**Forum mondial de l'harmonisation des Règlements
concernant les véhicules**

Groupe de travail du bruit et des pneumatiques

Règlement ONU n° 51 (Bruit des véhicules des catégories M et N)**Proposition de corrections à apporter à la série 03
d'amendements au Règlement ONU n° 51****Communication des experts de l'Organisation internationale
des constructeurs d'automobiles***

La présente proposition vise principalement à apporter des modifications à l'annexe 7 du Règlement ONU n° 51. Les modifications proposées, fondées sur la série 03 d'amendements au Règlement ONU n° 51 jusqu'au complément 10, figurent en caractères gras pour les ajouts et biffés pour les suppressions.

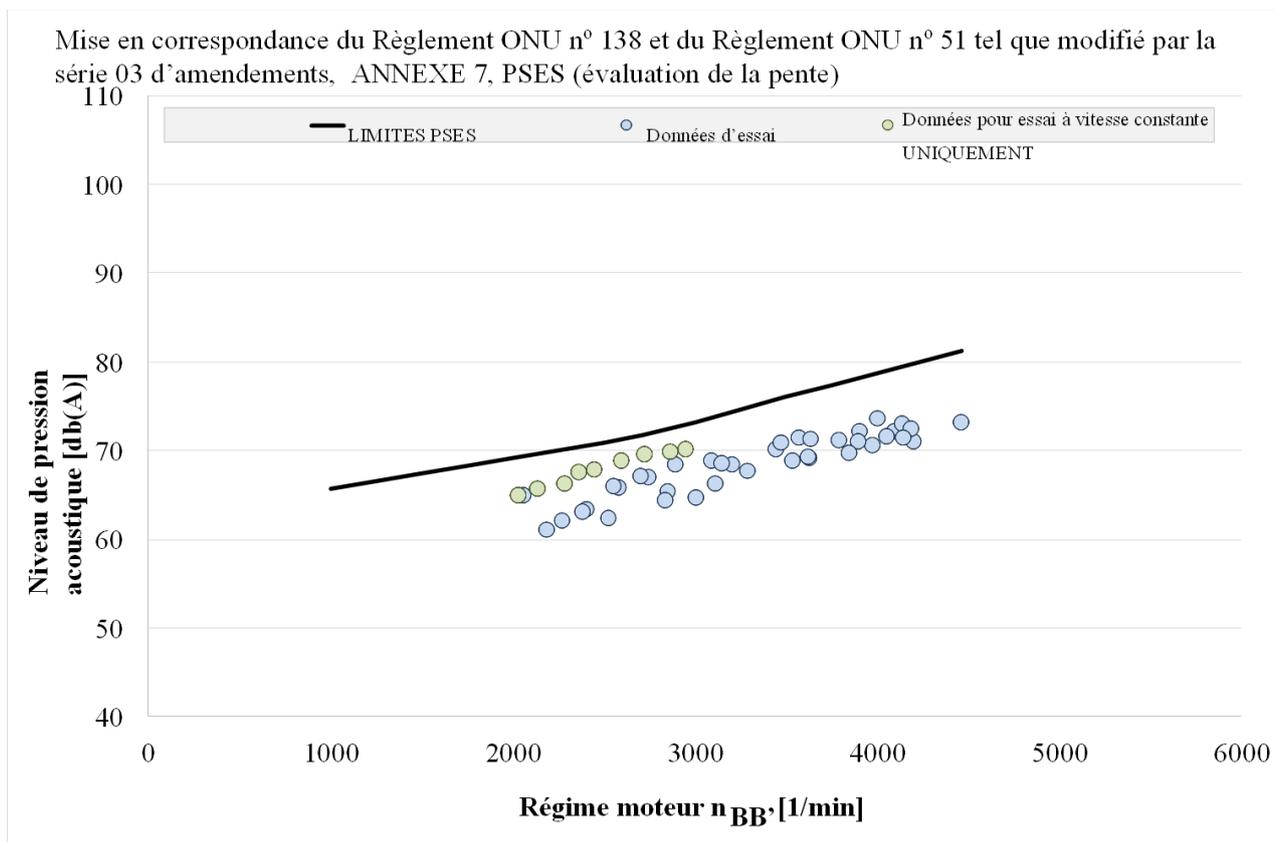
28. En outre, pour de nombreux véhicules électriques, le résultat de l'essai à vitesse constante prescrit à l'annexe 3 est supérieur au résultat de l'essai d'accélération de ladite annexe, ce qui accroît l'incertitude, car le point d'alignement déterminé sur la base de l'accélération définie à cette annexe ne représente alors pas le cas le plus défavorable de ladite annexe, comme le montre le graphique ci-dessous :

29. Il est donc proposé de tenir compte des véhicules électriques grâce aux critères définis par les dispositions relatives à la transmission automatique non bloquée.
